Opinia Nr 008539

Wyników przeprowadzonych oględzin - ekspertyzy urządzeń grzewczo-kominowych

w budynku przy ul. Wrocławskiej nr 124/3 w Dąbrowie
dotycząca urządzeń grzewczo-kominowych używanych przez
B.O.K. Szczawienko

Opinia Nr 008542

SZKIC ORIENTACYJNY

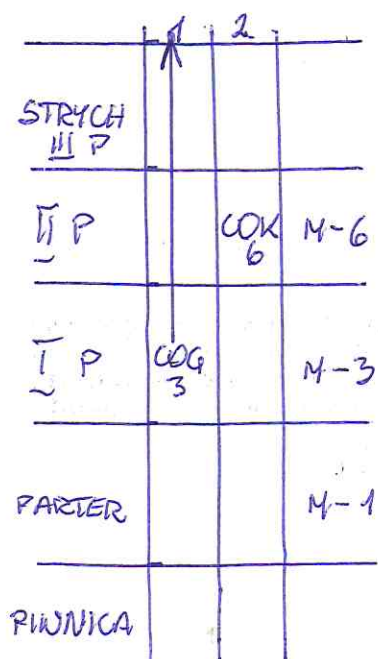
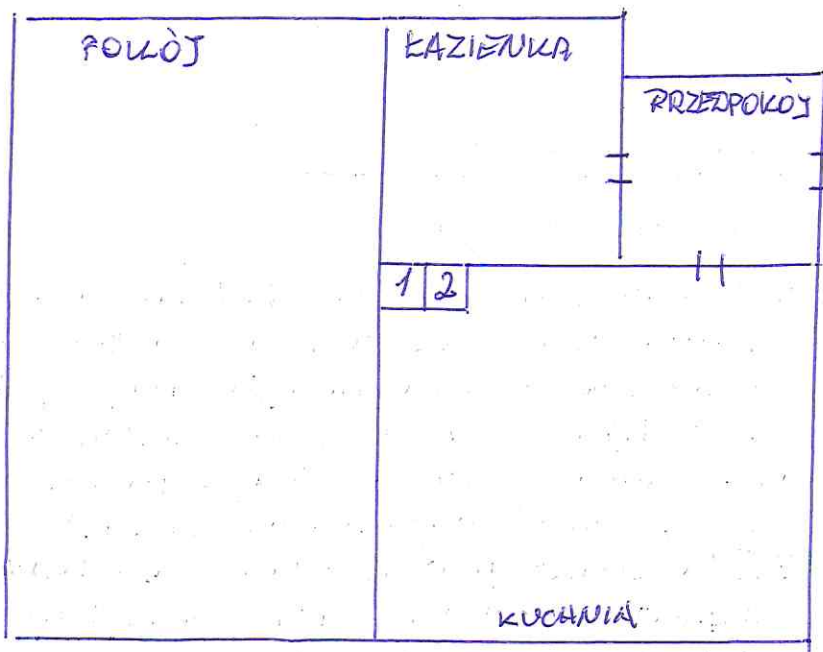
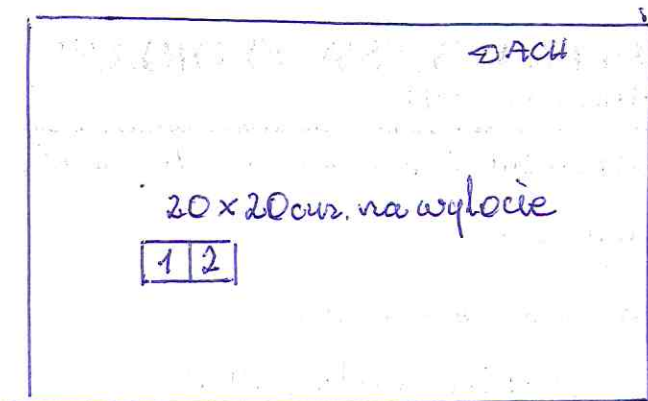
1. Przewód kominowy nr. 1 po zamontowaniu wkładu spalniczego można przeznaczyć do podłączenia kotła gazowego CO z zamkniętą kominą dla którego zaciąg powietrza wykonać z boku budynku.
2. Wentylację mechaniczną wykonać wg obowiązujących przepisów i wyprowadzić ponad dach zgodnie z projektem.
3. Dla prawidłowego funkcjonowania urządzeń kominowych zapewnić kalenizację napływu powietrza z zewnątrz poprzez urządzenia nawietne.

SKIC ORIENTACYJNY

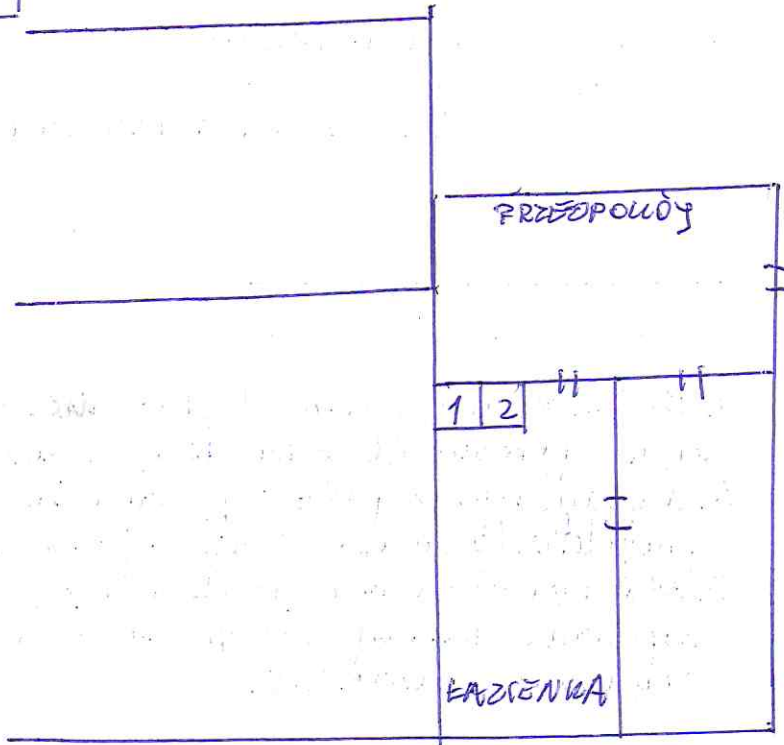
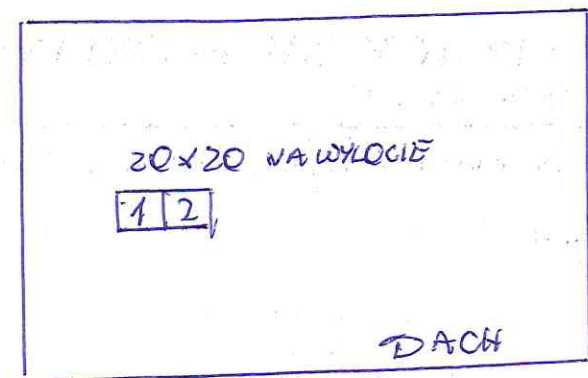
1. Po likwidacji pieca CO stać do przewodu nr 2 można podłączyć kocioł gazowy CO z zamkniętą komorą.
2. Wentylację wywiewną wykonać wg obowiązujących przepisów projektu. Istniejące wentylacje kuchenne i łazienkowe nieprawidłowe.
3. Dla prawidłowego funkcjonowania urządzeń kominowych zapewnić należy napływ powietrza z zewnątrz poprzez urządzenia nawiewne.

1	2
STRYCH		A
<u>I</u> P		COG N-6 COG
<u>I</u> P		M-3 wydana opinia na COG przewód nr.1
PARTER		M-1
PIWNICA
